国立研究開発法人日本原子力研究開発機構
大 洗 研 究 所
廃棄物管理事業変更許可申請書
新旧対照表

(本文、添付書類一、二、三、四、五、六、七、八)

令和4年4月

国立研究開発法人日本原子力研究開発機構

第6.1.1図 大洗研究所(北地区)から半径100km以内の人口分布

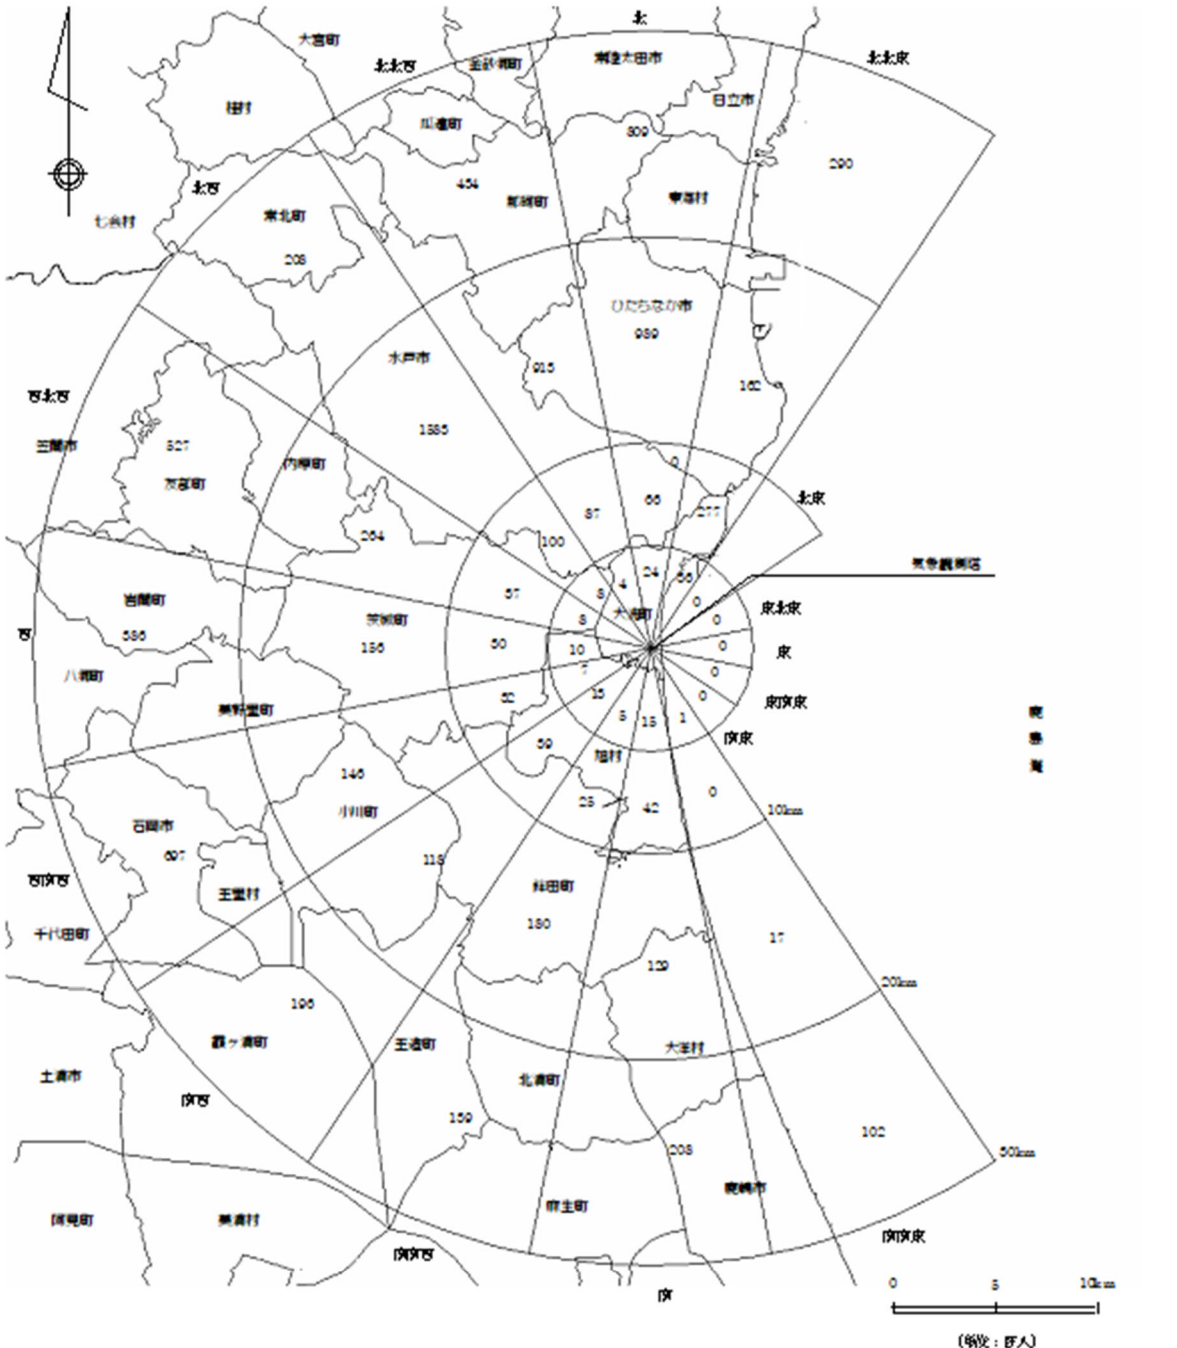
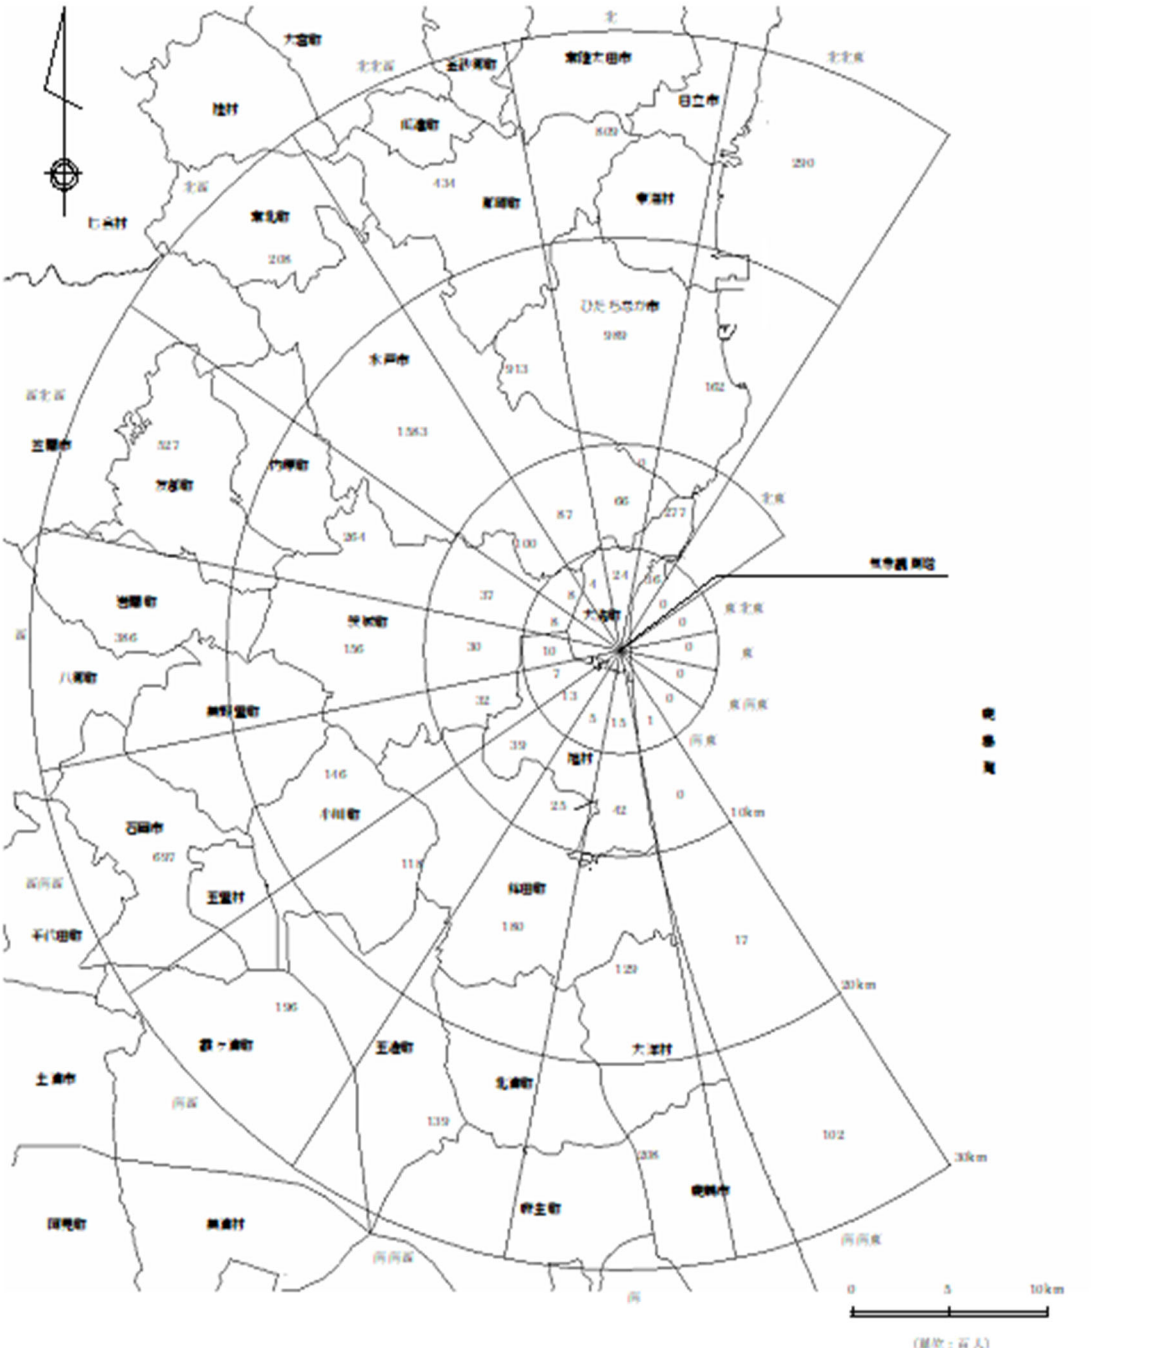
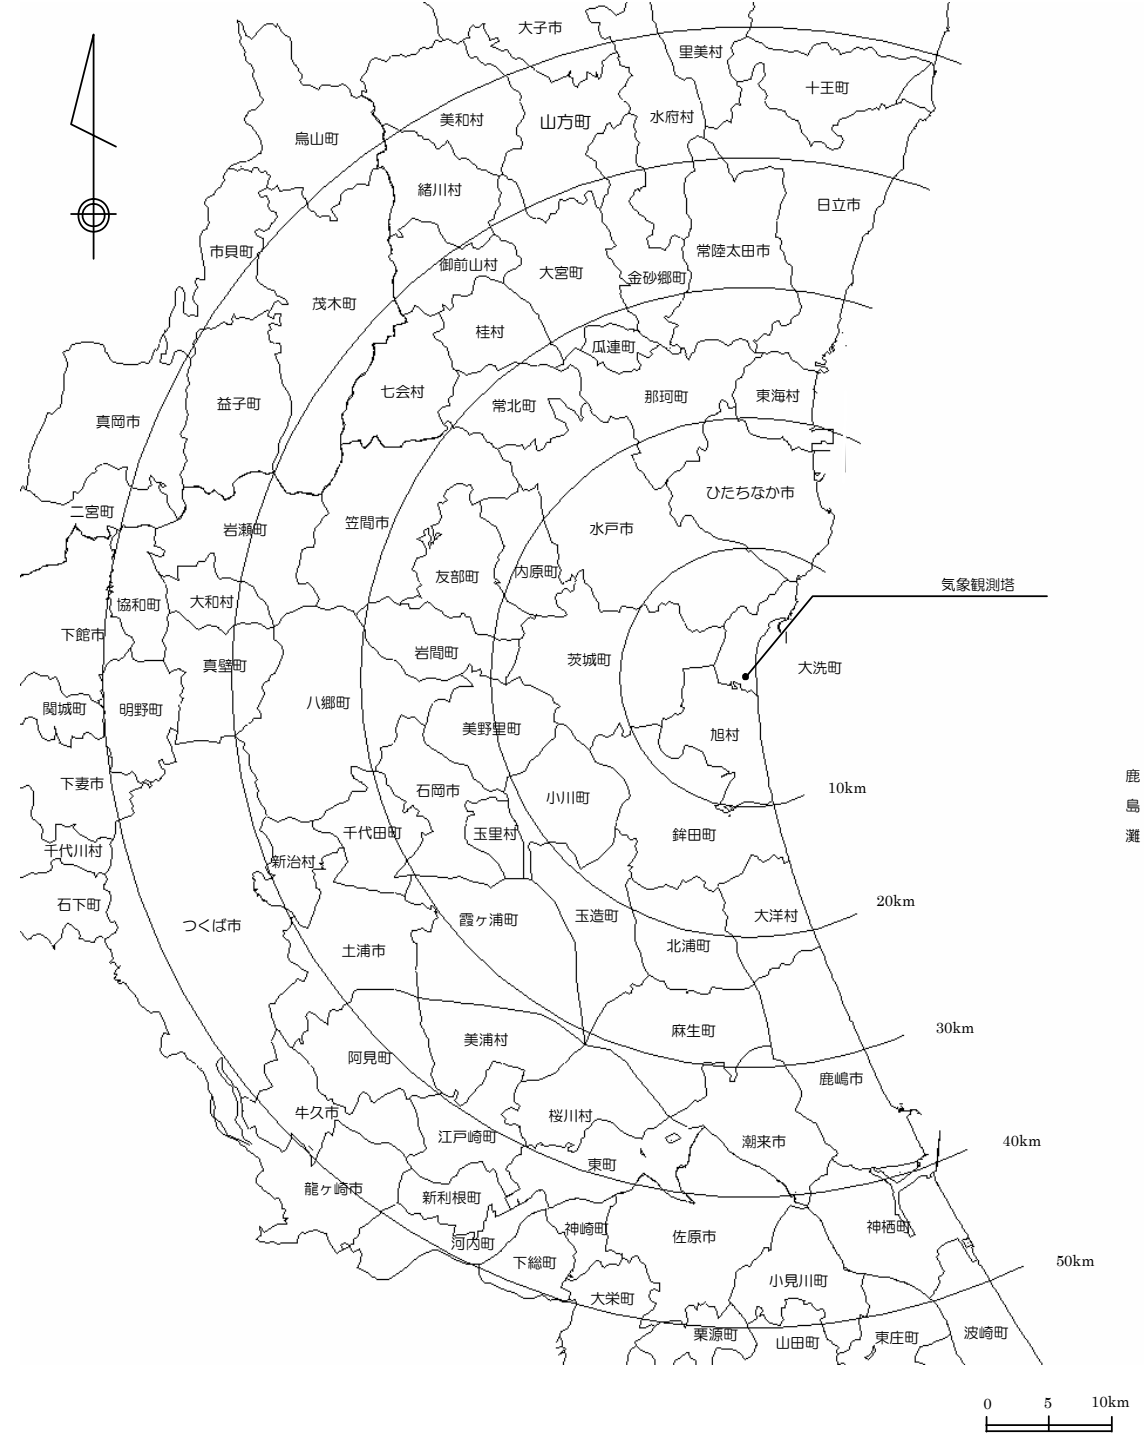
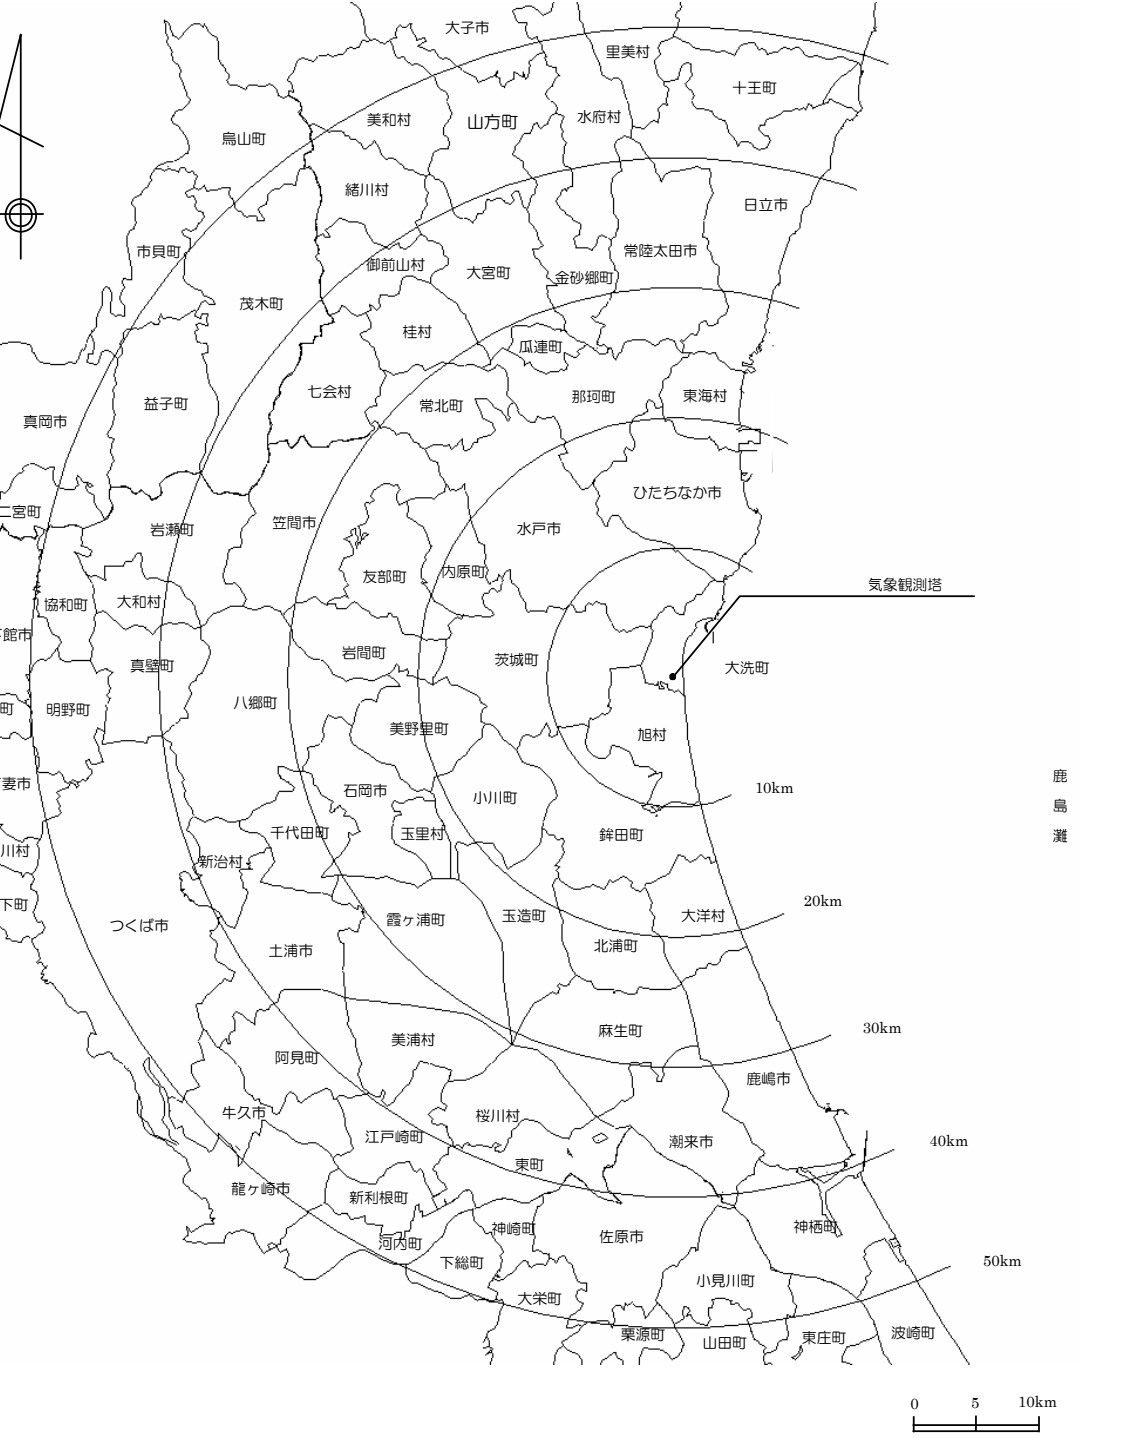
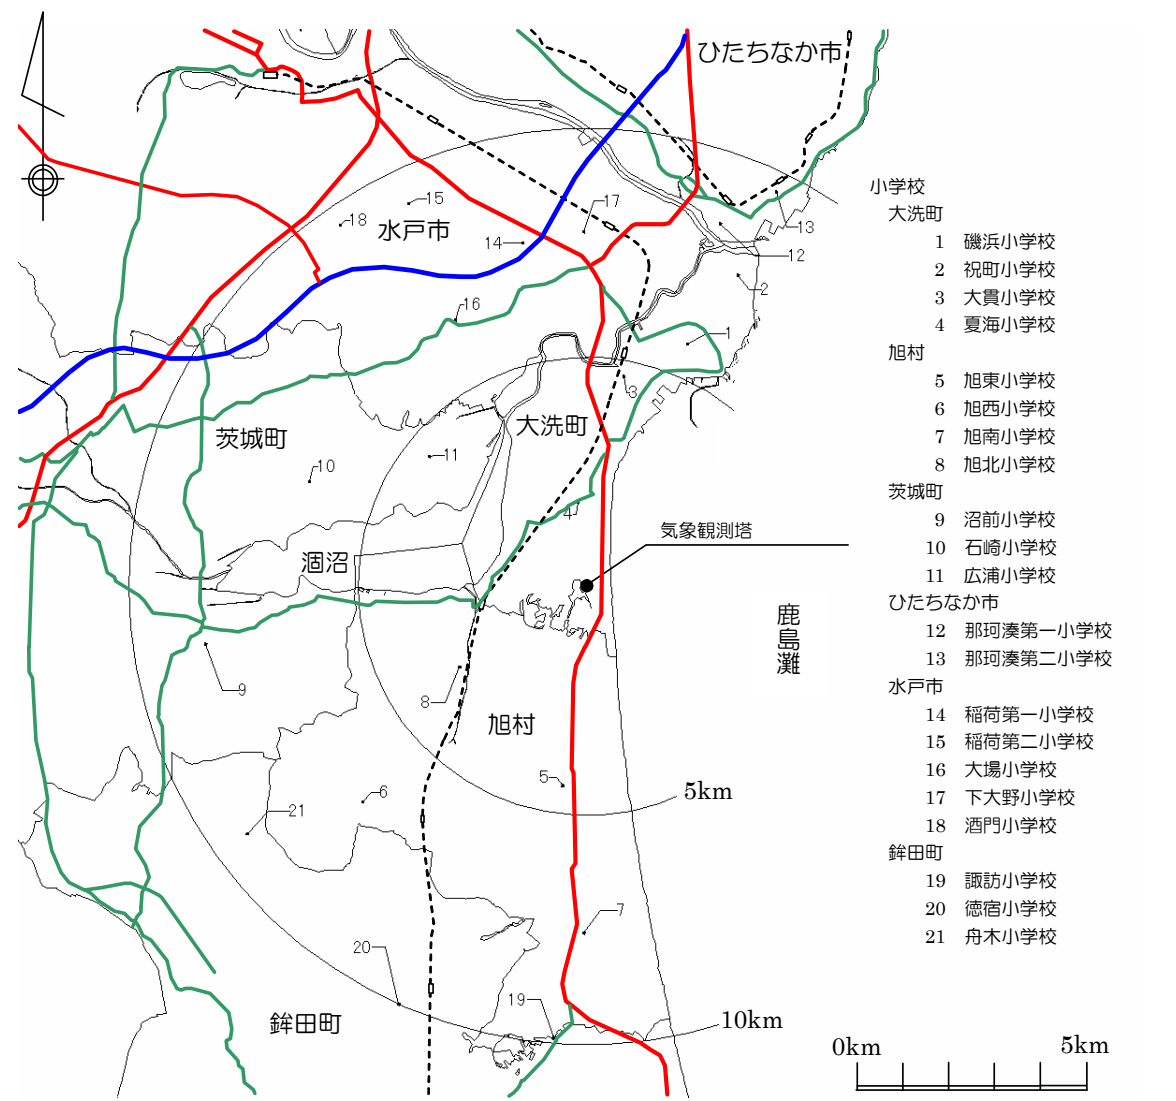
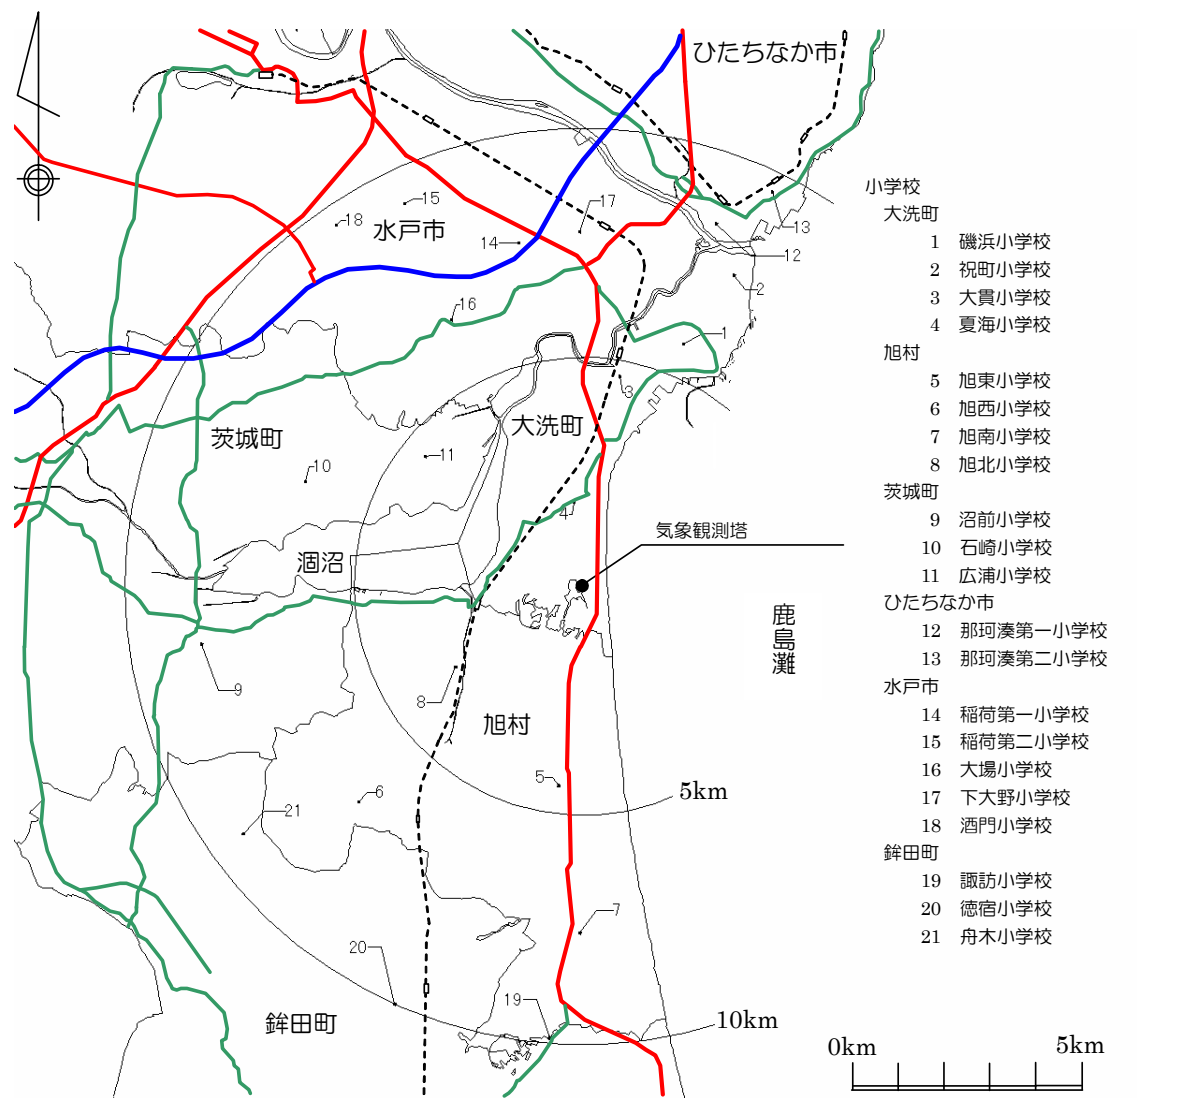
記載の適正化
